Project: Dok 1 te IJmuiden

Appartement complex met 93 appartementen en 1 bedrijfsruimte

Datum: 23 mei 2025

Erratum nr. 1

#### Algemeen: Balkonpuilen in combinatie met zijlicht worden uitgevoerd met dubbele tussenstijl

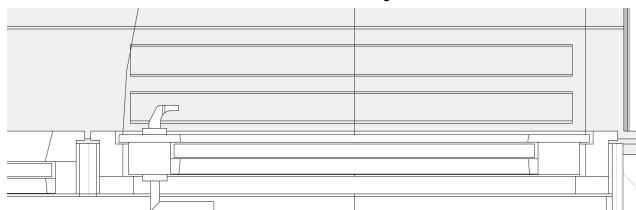
In de verkooptekeningen zijn de balkonkozijnen (deurkozijn + zijlicht) met 1 tussenstijl getekend.

Vanwege technische noodzaak i.v.m. maximale afmetingen en uitvoerbaarheid dienen deze kozijnen te worden opgedeeld en worden uitgevoerd met een dubbele tussenstijl zoals hieronder weergegeven.

## Bouwnummer 5: woning toegangsdeur tussen gebouw entree en woonkamer

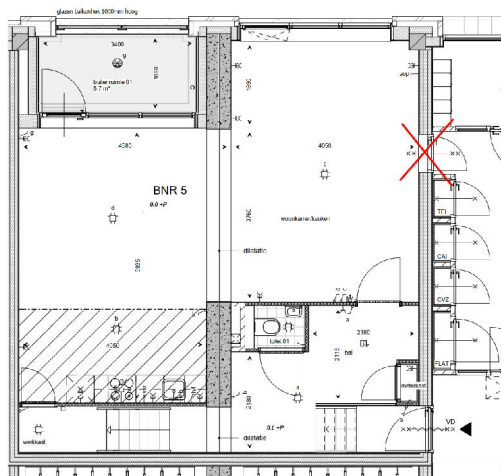
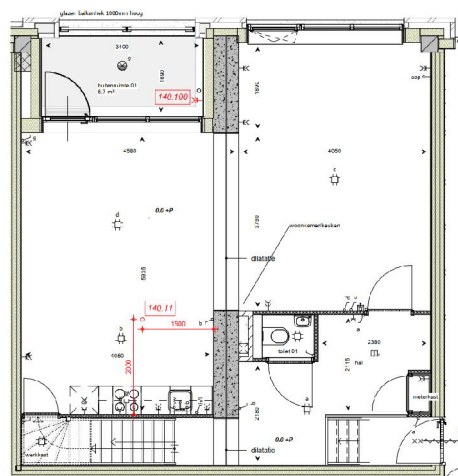
In de verkooptekening is per abuis een 2<sup>e</sup> voordeur getekend welke vanuit de woonkamer in de hoofdentree van het gebouw uitkomt. Deze deur komt te vervallen

## Bnr 87: Aanpassingen gevelkozijnen.

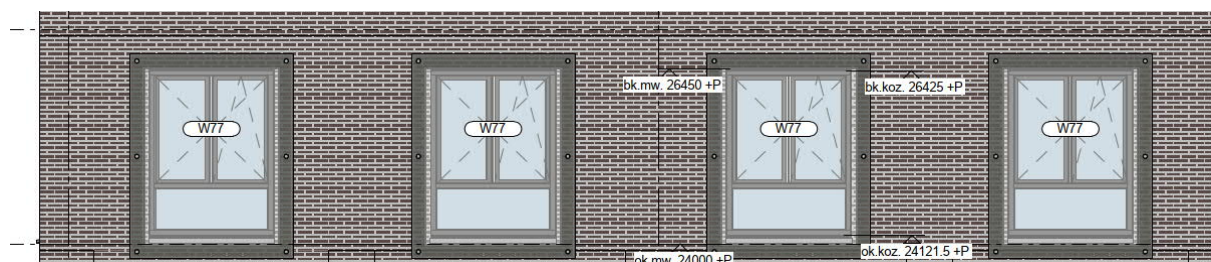
De draaiende delen van de kozijnen aan de straatgevel worden hoger uitgevoerd.

De tussendorpels komen iets lager. Zie hieronder de oude en nieuwe situatie.

### Bnr 88: aanpassingen 2 gevelkozijnen daktoonzijde

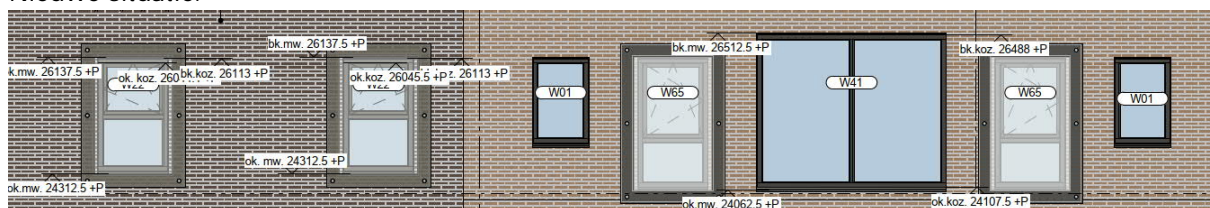
I.v.m. doorvalveiligheid worden 2 kozijnen voorzien van een tussendorpel conform onderstaand aanzicht.

### Toegangsdeuren daktoin 2<sup>e</sup> verd worden gespiegeld uitgevoerd.

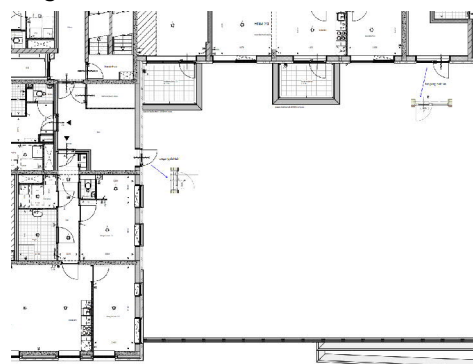
I.v.m. de windbelasting op de gevel zijn de toegangsdeuren naar de daktoin in overleg met de architect gespiegeld. In de fragmenten hieronder de oude en nieuwe situatie.
